Oggetto: D.lgs. 152/06 Parte Seconda Titolo III bis (Autorizzazione Integrata Ambientale).
Installazione S.ATE Atesa, Procedimento di RIESAME per Modifica sostanziale. AIA N. 10/11 del 16/12/2011 e
AIA N. 4/13 del 29/03/2013, n. DPC026/283 del 25/11/2022), n. DPC026/34 del 16/02/2023

RICHIESTA DI INTEGRAZIONI E CHIARIMENTI

**D.LGS. 152/06 PARTE II, TITOLO III-BIS (AIA),
PARTE IV TITOLO III BIS (INCENERIMENTO)
RELAZIONE ISTRUTTORIA PRELIMINARE
CON RICHIESTA DI INTEGRAZIONI
MODIFICA SOSTANZIALE DELL' AIA N°283 DEL 25/11/2022**

Impianto S.ATE Srl – Gruppo EcoEridania
Sede: ATESSA
Attività IPPC Trattamento di rifiuti speciali pericolosi e non pericolosi

Tab.1. Rilievi piezometrici del 12/12/2022

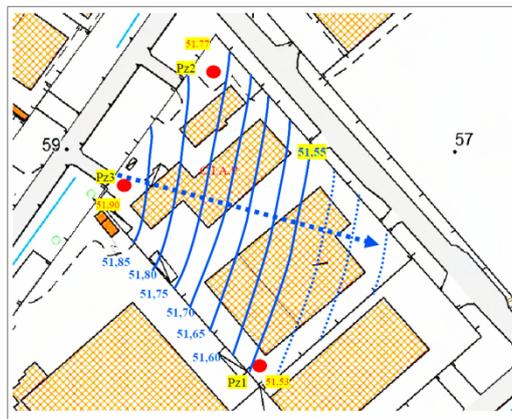
Si evidenzia che dalla ricostruzione piezometrica è necessario:

- In riferimento all'attuale impianto, integrare la rete piezometrica con un piezometro di valle idrogeologica ubicato nella porzione sud (lato destro) dell'impianto;

Inoltre, in considerazione che l'azienda intende ampliare l'impianto, risulta necessario:

- estendere la rete di monitoraggio mediante la realizzazione di almeno n. 2 piezometri a valle del nuovo impianto.

1. La ricostruzione piezometrica dovrà essere effettuata utilizzando tutti i piezometri presenti e quelli di nuova realizzazione.

Non si riscontrano informazioni circa l'idoneità del pozzo ai fini della ricostruzione piezometrica; pertanto si ribadisce quanto già richiesto.

FIGURA 2

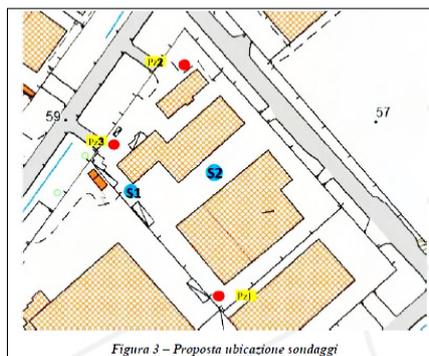
2. La Società è tenuta a dare seguito alla realizzazione dei sondaggi (così come ubicati) e dei già prescritti campionamenti ed analisi, inviandone gli esiti.

- a. Si chiede all'A.C. in riferimento alla mancata esecuzione si chiede all'A.C. se sussistono i requisiti per una violazione di cui all'art 29 quater decies comma 2, non avendo l'autorizzazione specificato che necessitasse assenso da parte Arta all'esecuzione dei sondaggi.

FIGURA 4: DEFINIZIONE DI NOC, OTNOC ED EOT

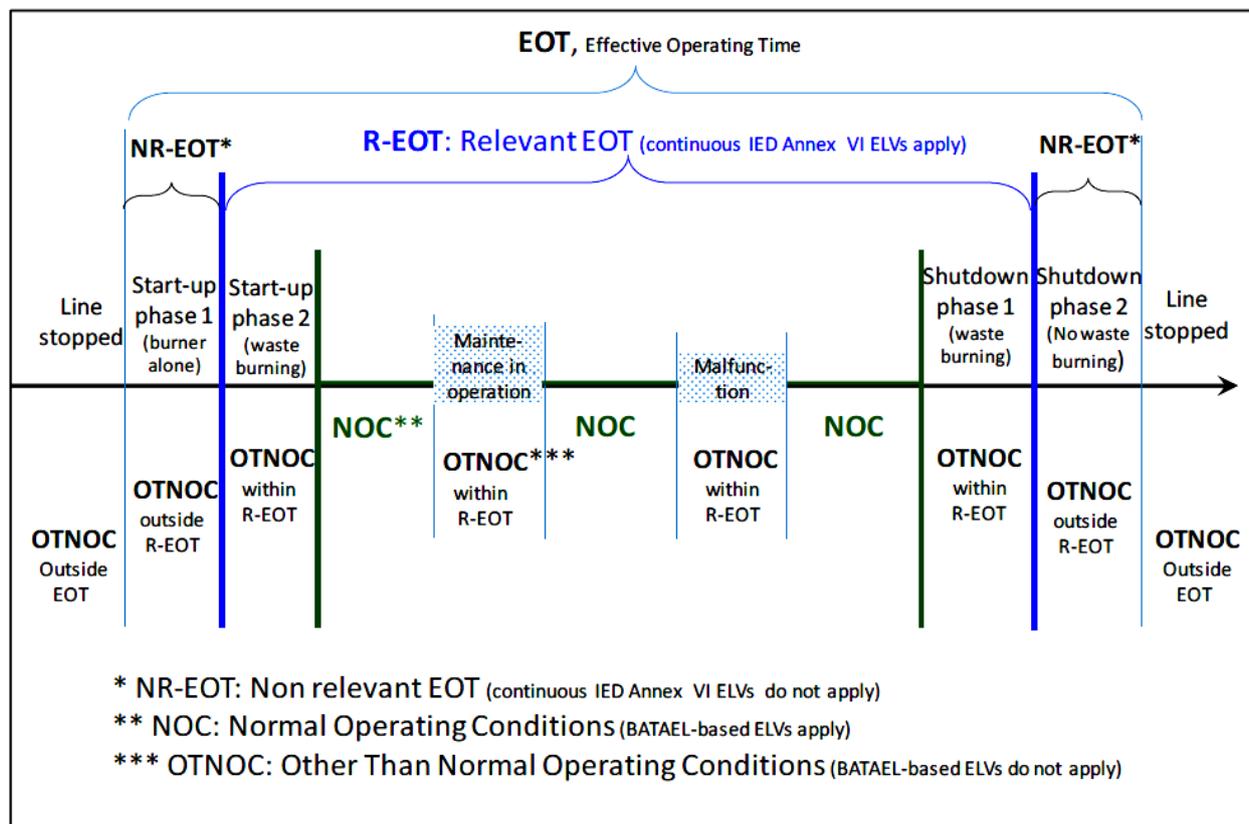
La ditta deve integrare la documentazione con l'indicazione degli OTNOC ovvero delle condizioni diverse dal normale esercizio inserendo il dettaglio di quelle che potrebbero comportare il non rispetto dei VLE. Inoltre andranno individuate le fasi di malfunzionamento in cui sono presenti i rifiuti all'interno del forno inceneritore e soprattutto come vengono gestiti tali malfunzionamenti ovvero anomalie sia in termini di procedure operative, comunicazioni all'A.C., eventuale spegnimento ecc.

14. Di seguito un elenco non esaustivo degli OTNOC
 - a. Le operazioni di avvio e di arresto
 - b. Le perdite
 - c. Le disfunzioni
 - d. Gli arresti temporanei
 - e. L'arresto definitivo dell'impianto;
 - f. Guasti
 - g. L'esclusione dei sistemi di abbattimento 8
 - h. Manutenzione periodica 9.
 - i. Condizioni eccezionali

Non è pertinente la motivazione addotta dalla ditta per cui è installato uno SMEc e che pertanto non è necessario dettagliare gli OTNOC in quanto lo SMEc garantisce unicamente il monitoraggio dei valori di concentrazione e nulla aggiunge in merito alle procedure che devono essere poste in essere e alla gestione dei superamenti. Analogamente dovrà essere integrato il manuale dello SME per tutti gli aspetti previsti dalla linea guida Ispra e per quelli qui richiamati.
